ДИРЕКТИВА ЛЕТНОЙ ГОДНОСТИ

№ 2022-АНСАТ, АНСАТ-К-02

ТЕХНИЧЕСКОЕ РЕШЕНИЕ № 3/144-2021-КВЗ

по поддержанию летной годности вертолетов АНСАТ, АНСАТ-К и их модификаций
в связи с разрушением подшипника 6-3056204 ЕТУ100/3 ползуна рулевого винта

Перечень деталей и сборочных единиц втулки рулевого винта

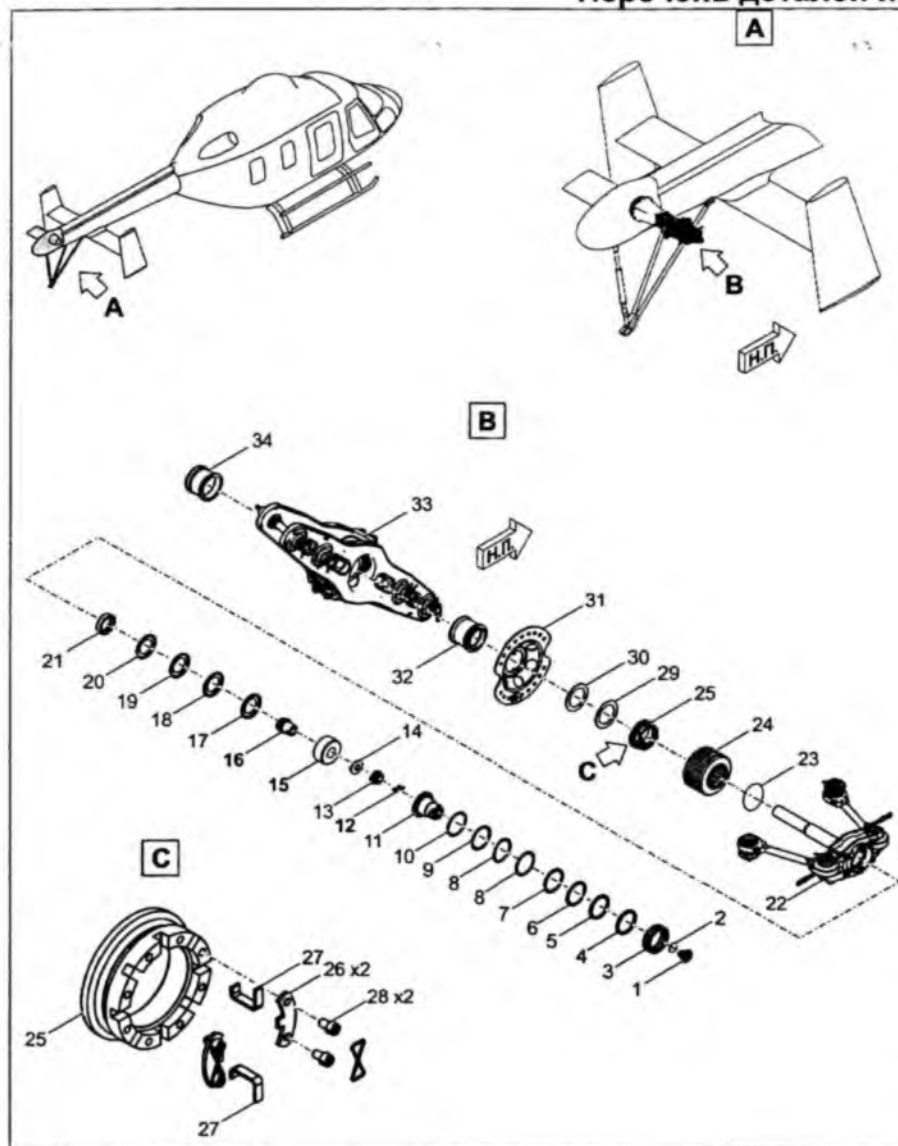
1. При проведении очередных работ по замене подшипника 6-3056204 ЕТУ100/3 (6-3056204У ЕТУ100/3) по т.к. 064.20.00в, 064.20.00г Руководств по технической эксплуатации 338.0000.00РЭ, 343.0000.00РЭ для вертолета АНСАТ (модели АНСАТ, АНСАТ-СК, соответственно), по т.к. 065.20.00в, 065.20.00г Руководства по технической эксплуатации 340.0000.00РЭ (для вертолета АНСАТ-К), заменить гильзу 333.3500.0015 (поз. 16 Приложение 1) на новую. Замена гильзы проводится разово, гильзу предоставляет АО «Казанский вертолетный завод» за счет собственных средств по заявкам эксплуатирующих организаций. Демонтируемые гильзы направить в АО «Казанский вертолетный завод».

2. Не подлежат замене гильзы 333.3500.0015 с серийными номерами 2401 и далее, предоставленные АО «Казанский вертолетный завод» эксплуатирующим организациям в качестве технической помощи в рамках выполнения работ по Директивам летной годности от 21.10.2021 № 2021-АНСАТ,АНСАТ-К-04 и от 03.12.2021 № 2021-АНСАТ-СК-05.
